ZMĚNOVÝ LIST	číslo ZL: 11
Název projektu:	Modernizace cvičné stáje pro skot, GYM, SOŠ, SOU a VOŠ Hořice – stavební práce vč. zeleně CZ.06.2.67/0.0/0.0/16_050/0002548
Zhotovitel:	VALC, s.r.o.
Objednatel:	Královéhradecký kraj
Změnový list vystavil:	Ing. Pavel Škrabal
Datum:	17.09.2018

Předmět změny: SO08 – Přečerpávací jímka

11. Přečerpávací jímka

- příloha č.1 - rozpočet SO08 – Přečerpávací jímka
- příloha č.2 – 11.1. PD D.1.8.01.03 ŘEZ A8-A8

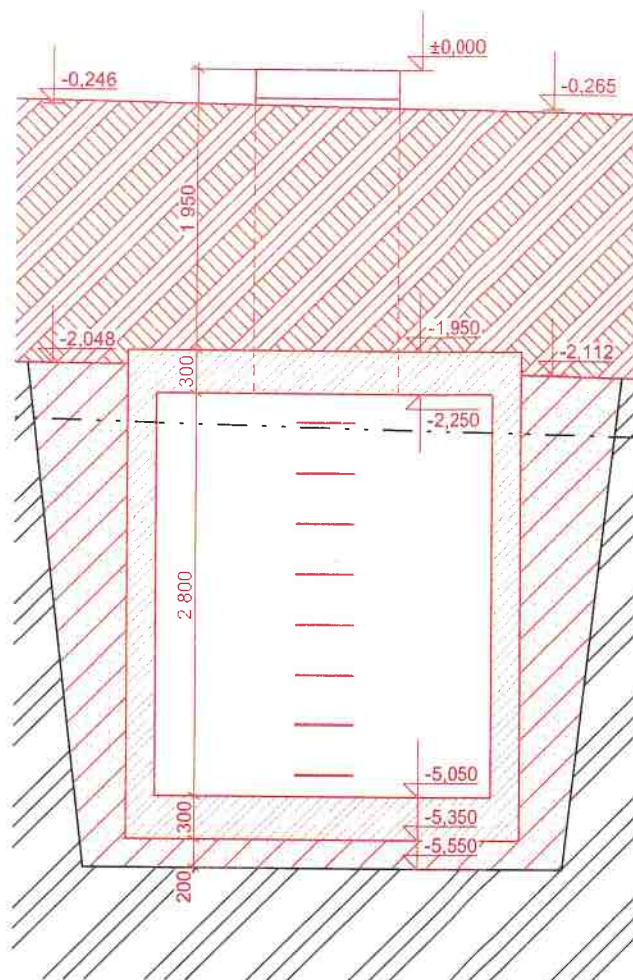
Jedná se o větší množství kubatury zemních prací související s instalací zapažení stavební jámy ve vazbě na BOZP. Skutečná soudržnost zeminy byla zjištěna nižší než uvažoval projekt a stěny výkopu se ukázali jako nestabilní. Dále se ve stavební jámě vyskytla voda kterou bylo nutné vyčerpat.

3. Pažení stěn výkopu musí být navrženo a provedeno tak, aby spolehlivě zachytilo tlak zeminy a zajišťovalo tak bezpečnost fyzických osob ve výkopech, zabránilo poklesu okolního terénu a sesouvání stěn výkopu, popřípadě vyloučilo nebezpečí ohrožení stability staveb v sousedství výkopu.
